嘉磐惠文

申請日期	年 月 日	戶別	7 樓 1 戶
------	-------	----	---------

客戶工程變更單

1戶 建築平面圖(套上層樑)

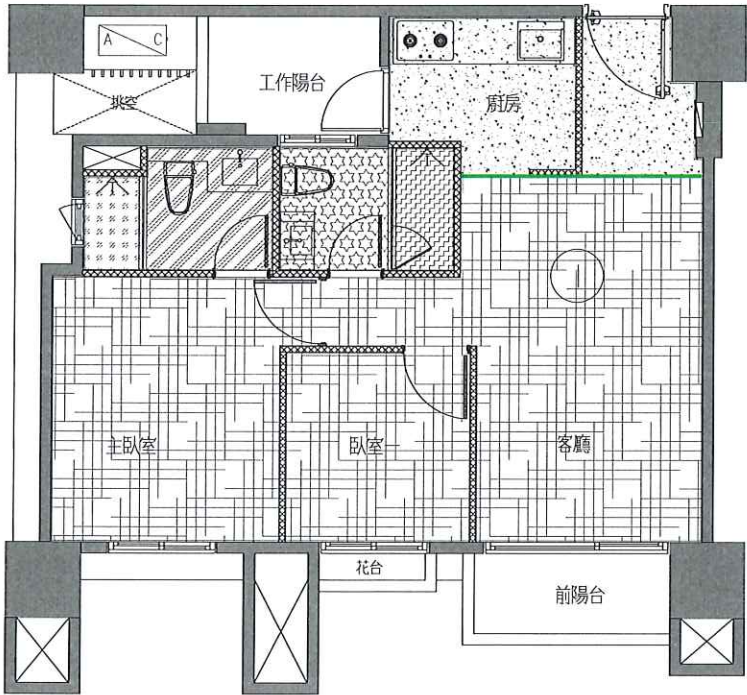
1.輕隔間、油漆範圍變更

2.客浴淋浴門、門檻長度變更

3.廚房、客浴天花板範圍變更

4.廚房水槽選色(灰)+下坎

5.SVAGO洗碗機變更BOSCH洗碗機

6.主浴馬賽克磚變更主浴壁磚

7.客浴地、壁磚變更為主浴地、壁磚 (包含門檻)

a.抽風機變更為暖風機

b.暖風機220V電源追加

c.抽風機開關取消

1戶 地坪材質範圍示意平面圖

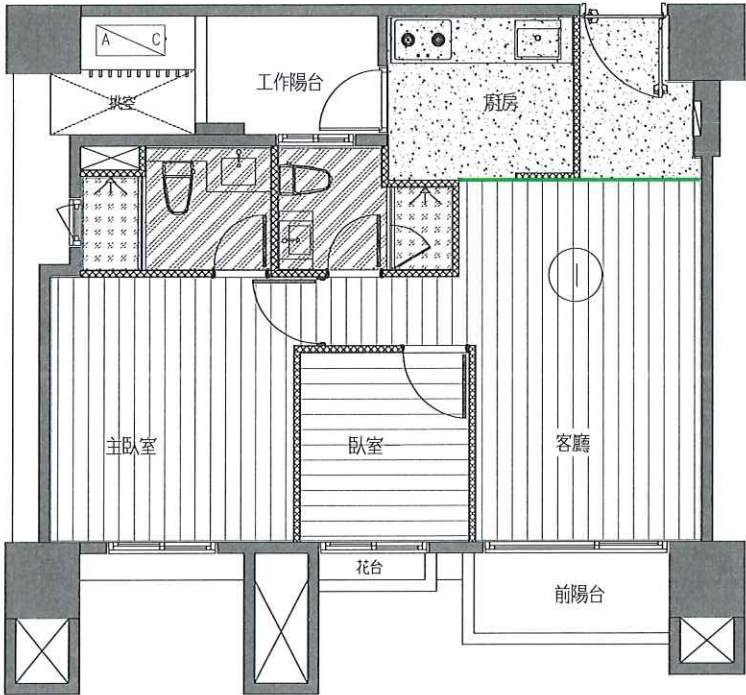
- 變更事項記錄：
- 1.玄關、廚房地磚範圍變更
 - a.降躁工程追加
 - b.木地板追減
 - 2.客浴地、壁磚變更為主浴地、壁磚 (包含門檻)

※木地板鋪設方向如圖

1戶 天花板範圍示意平面圖(套上層樑)

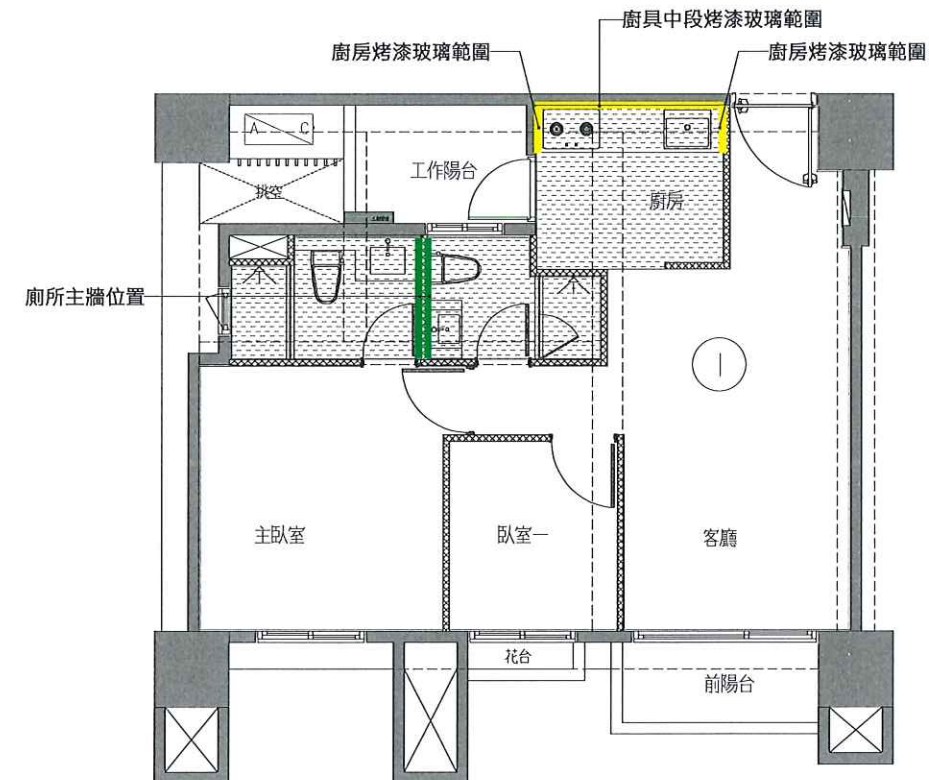
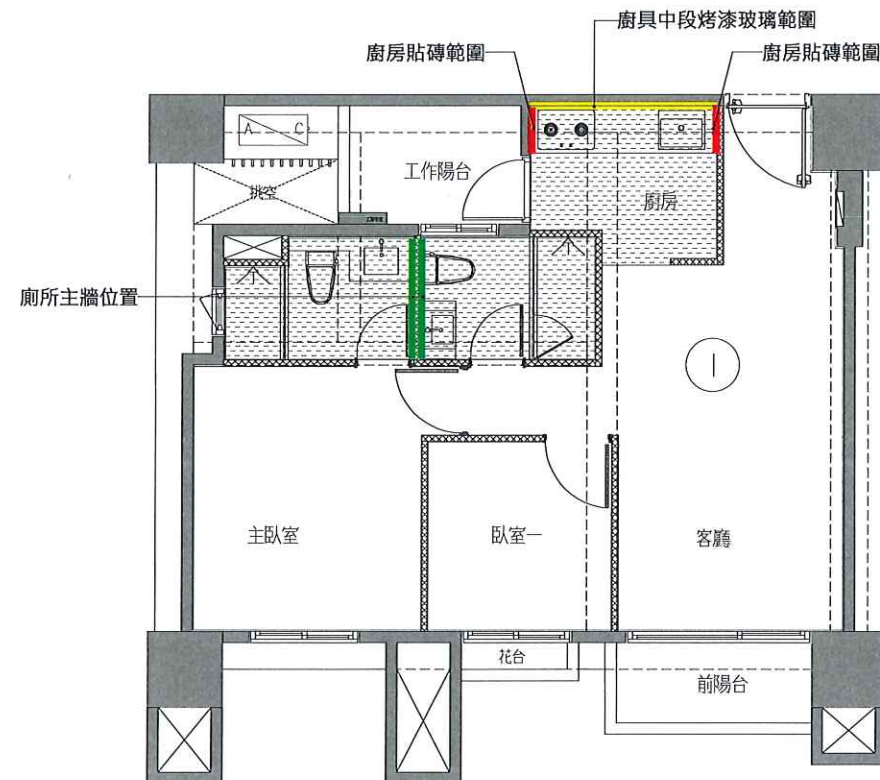
1.廚房天花板、立板、油漆範圍變更

2.廚房壁磚變更烤漆玻璃

3.客浴天花板範圍變更

1戶 插座及弱電位置示意平面圖

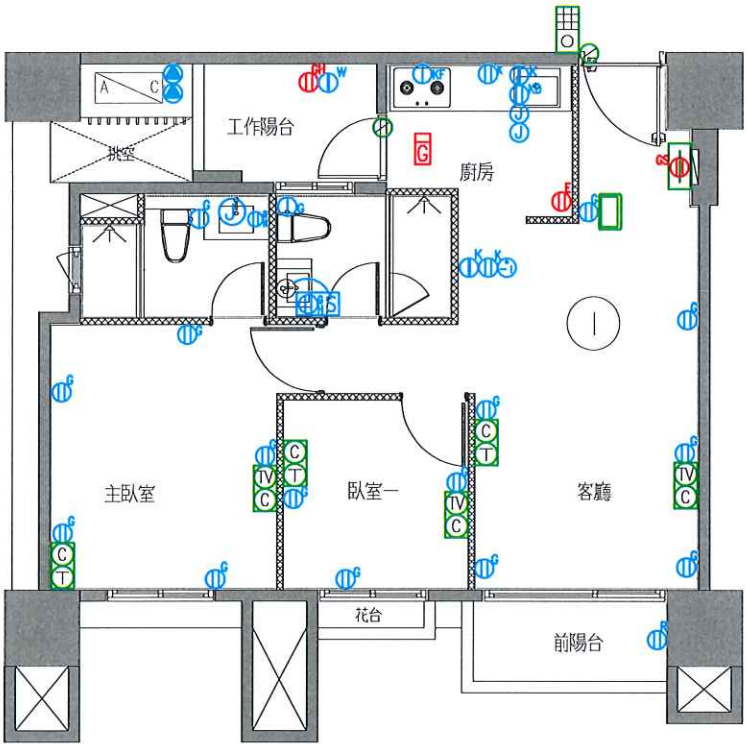
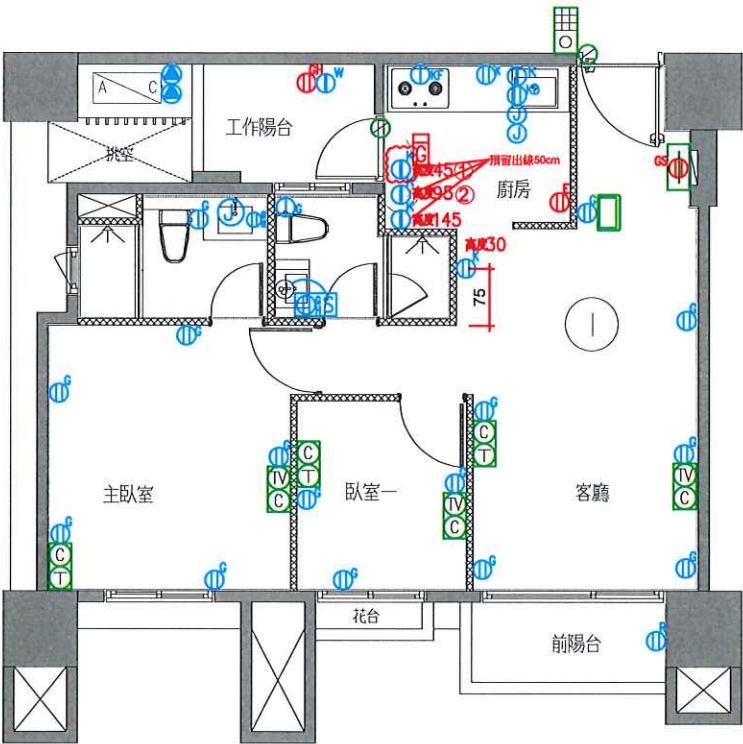
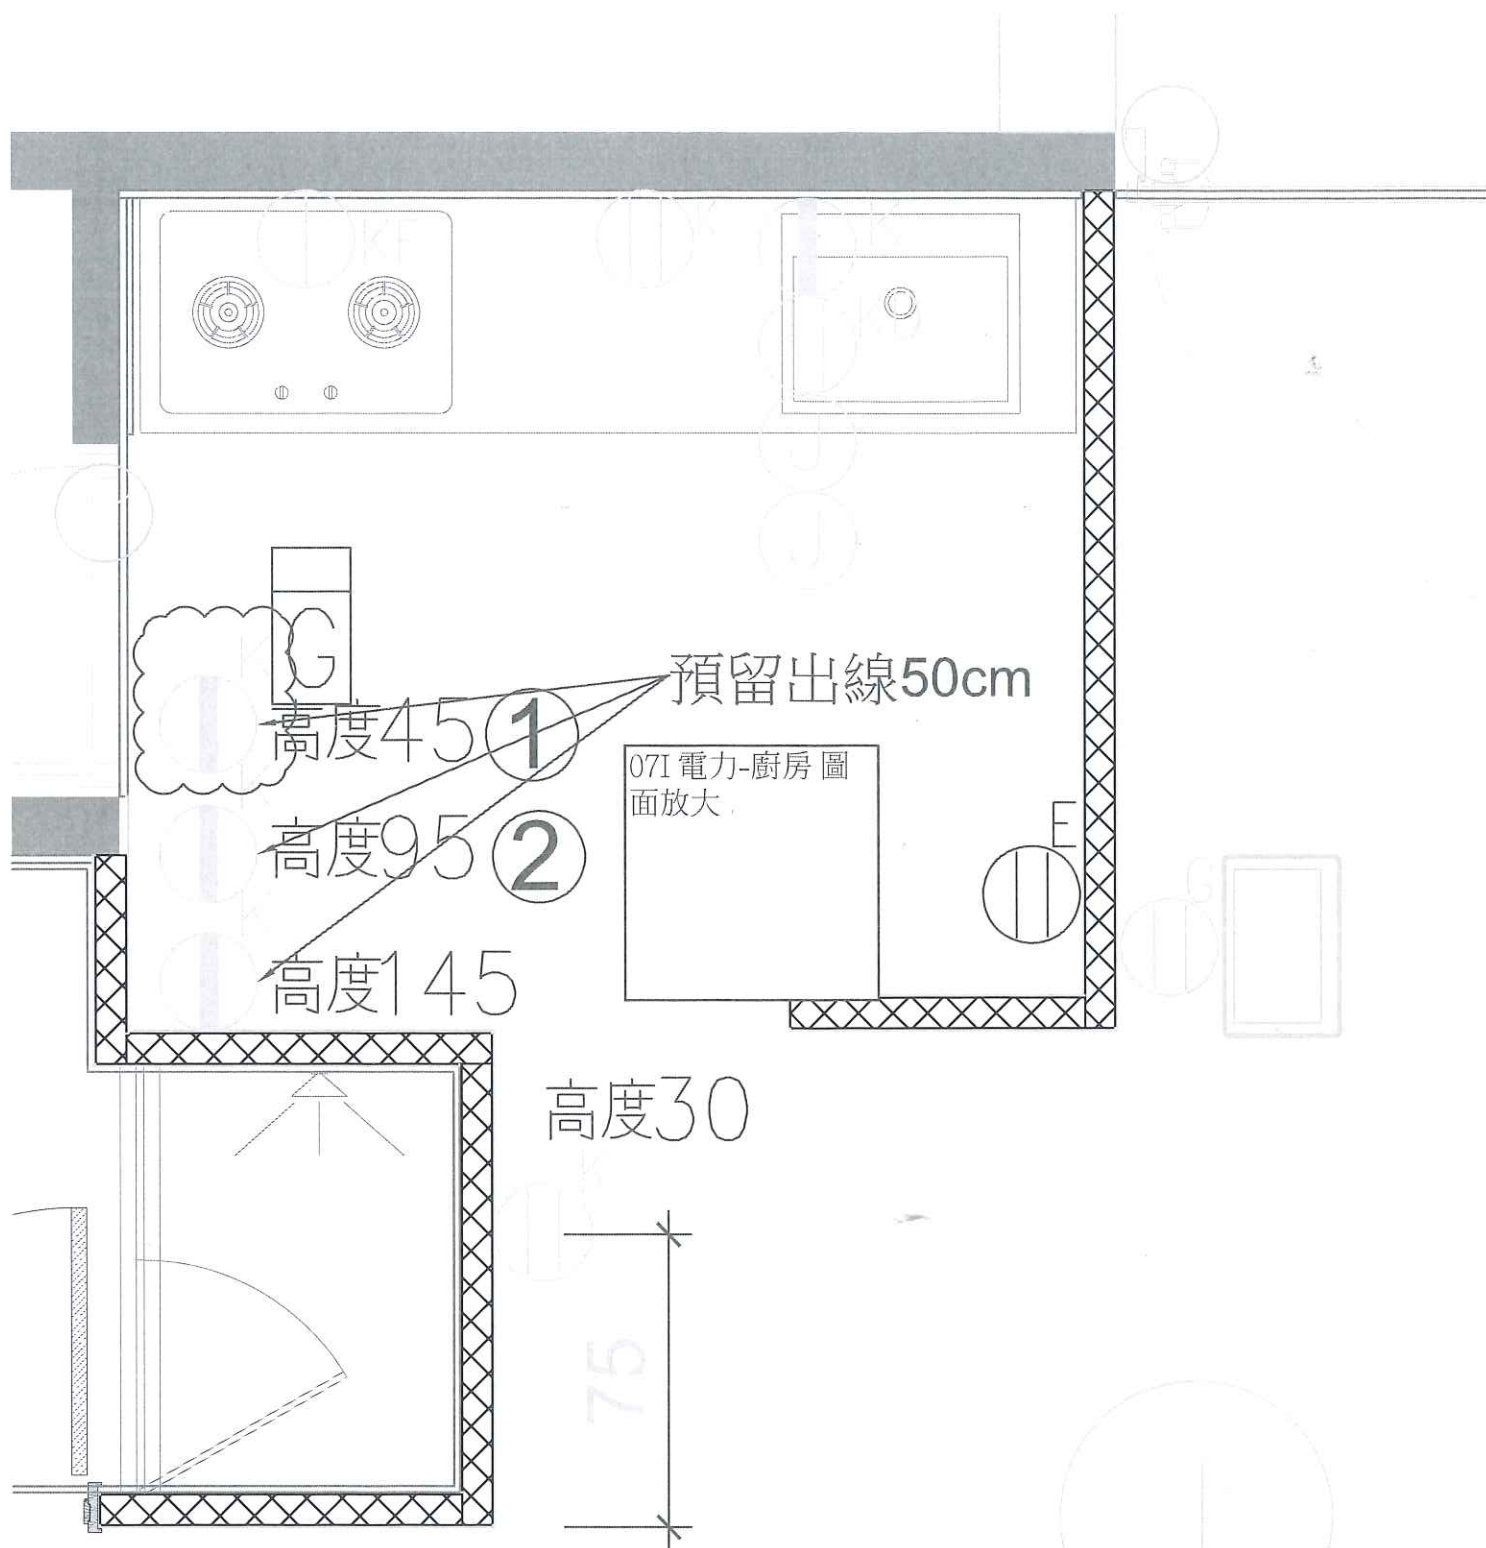
- 1.110V專插追加x1
- 2.220V專插變更110V專插
- 3.預留出線50cm x3

1戶 電燈開關及迴路示意圖(套上層樑)

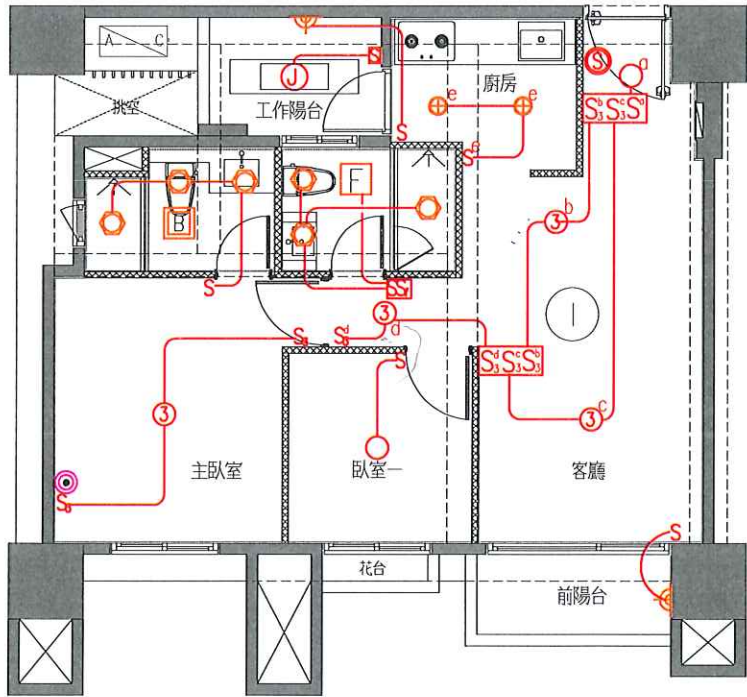
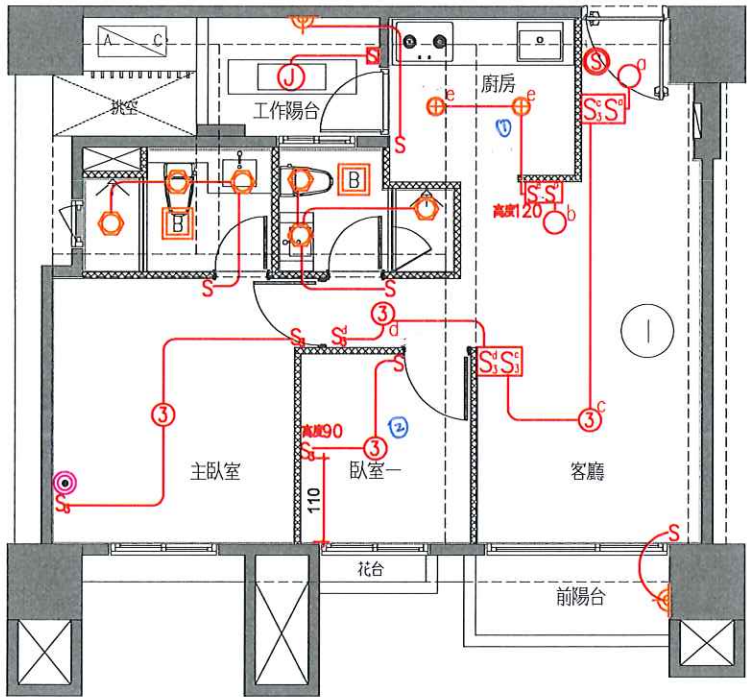
- 1.餐廳開關B雙切追減改單切追加
- 2.臥室一開關單切追減改雙切追加
- 3.客浴抽風機變更為暖風機
 - a.暖風機220V電源追加
 - b.抽風機開關取消

※開關位置變更如圖

※開關改橫向

1戶 給水示意平面圖

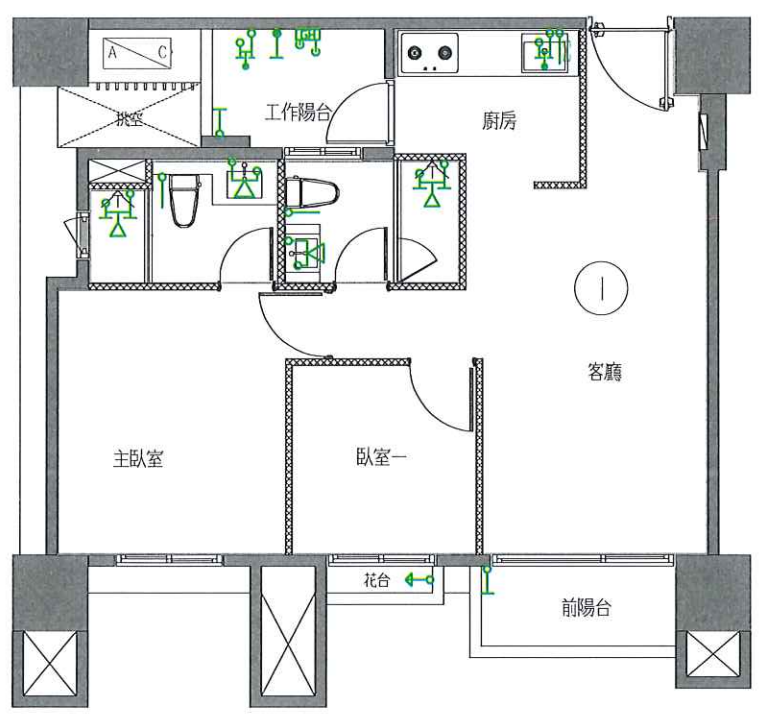
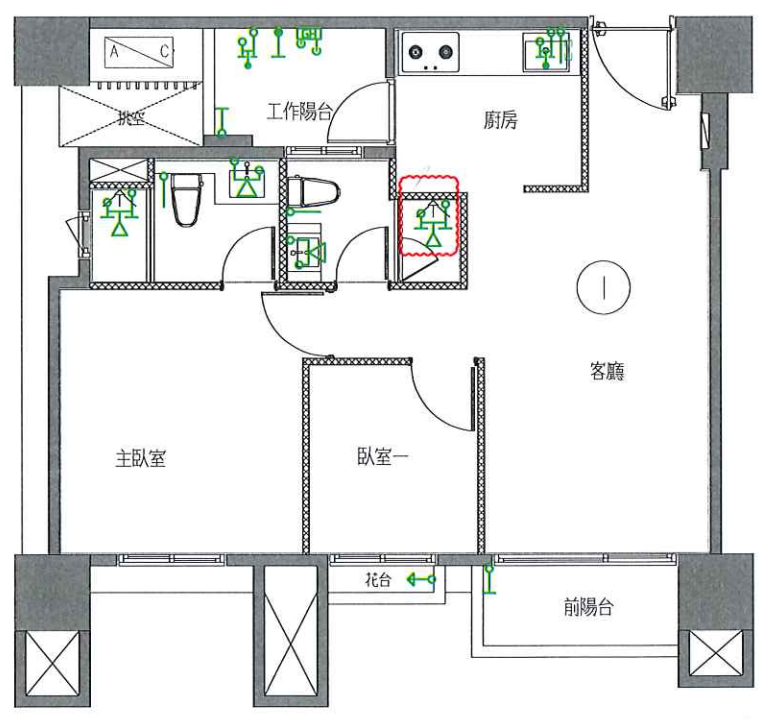
- 變更事項記錄：
- 1.客浴給水配合隔間移位調整
 - 2.
 - 3.
 - 4.

1戶 排水示意平面圖(套下層樑)

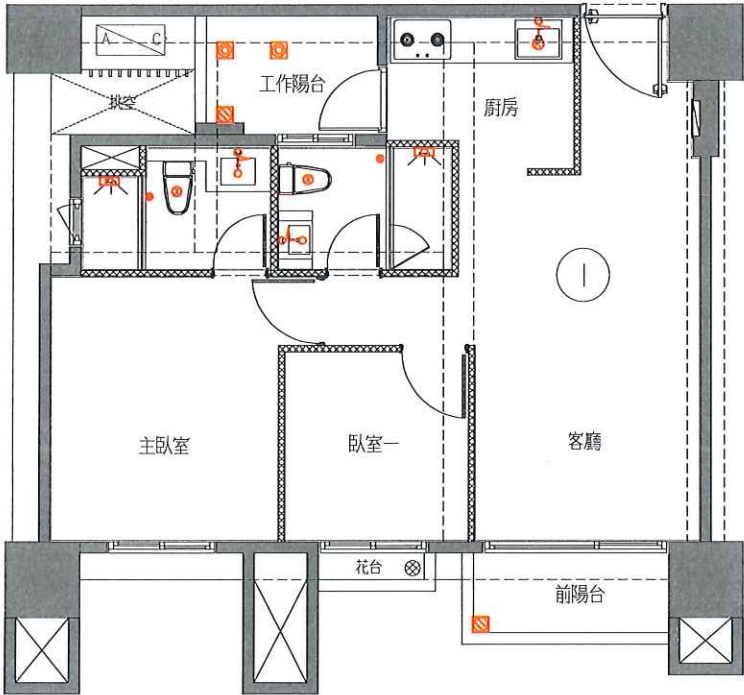
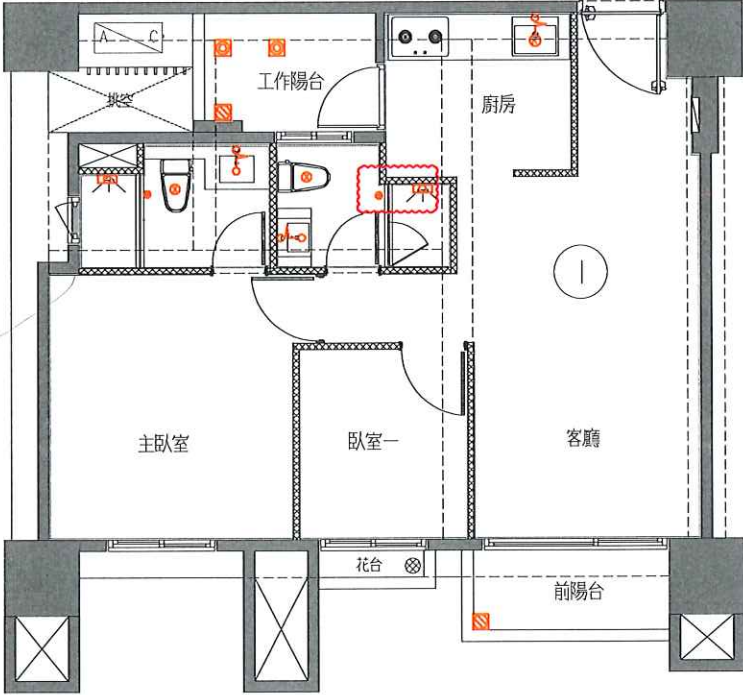
- 1.客浴排水配合隔間移位調整
- 2.
- 3.
- 4.
